REPÚBLICA DE CHILE
SERVICIO DE EVALUACIÓN AMBIENTAL
DIRECCIÓN EJECUTIVA

SE PRONUNCIA SOBRE CONSULTA DE PERTINENCIA DE INGRESO AL SEIA DEL PROYECTO “AJUSTES AL PROYECTO SOLUCIÓN PASIVOS AMBIENTALES Y REACTIVACIÓN MINA MONTECRISTO Y PLANTA STO DOMINGO” DE COMPAÑÍA MINERA NOVA VENTURA.

RESOLUCIÓN EXENTA (N° digital en costado inferior izquierdo)

Figura N°1: Ubicación instalaciones proyecto original y proyectadas

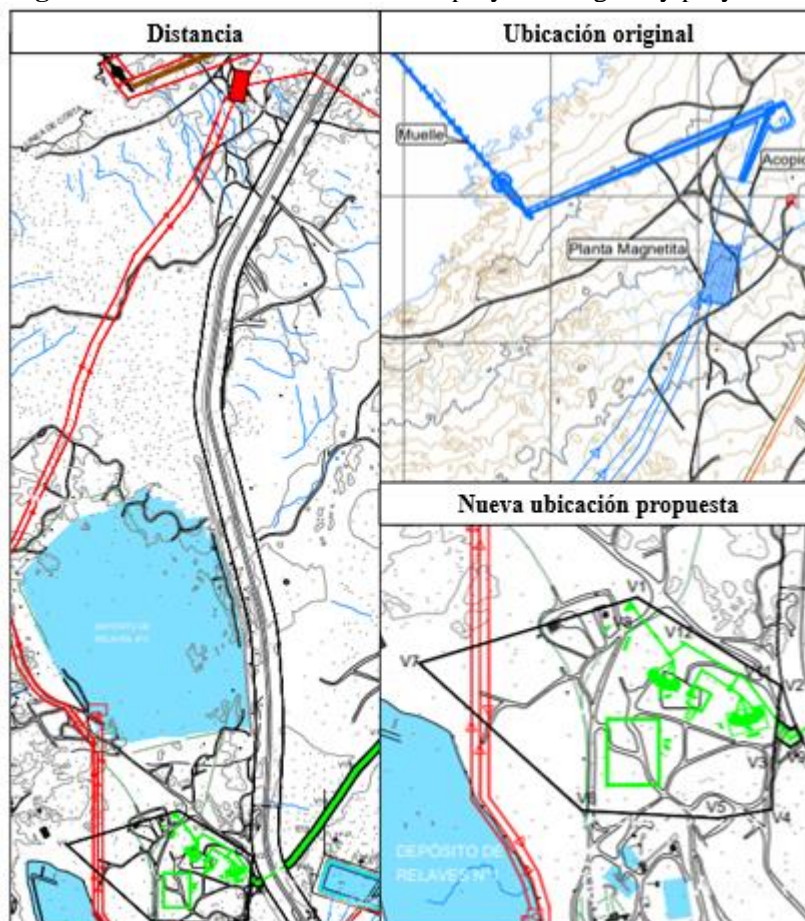
En este contexto, y junto con lo anterior, se propone una nueva ubicación de la planta magnética, conforme se ilustra en la siguiente Figura:

Conforme a lo anterior, debido a que no se ejecutaran las obras asociadas al muelle, sumado al cambio en la ubicación de la planta magnética, existe una disminución de la extensión de los impactos relativos a flora y fauna, interviniendo áreas (zona industrial - intervenida) en las cuales existe una cantidad menor de especies que las áreas en las que se ejecutarían algunas instalaciones del proyecto aprobado (zona costera - no intervenida).

En esta misma línea, debe considerarse que, al modificarse la ubicación de la planta hacia el sur, específicamente 2 km, esta fuente de ruido se aleja del receptor que había sido evaluado, esto es, la población de la localidad de Paposos², existiendo una distancia sumada de 14 km.
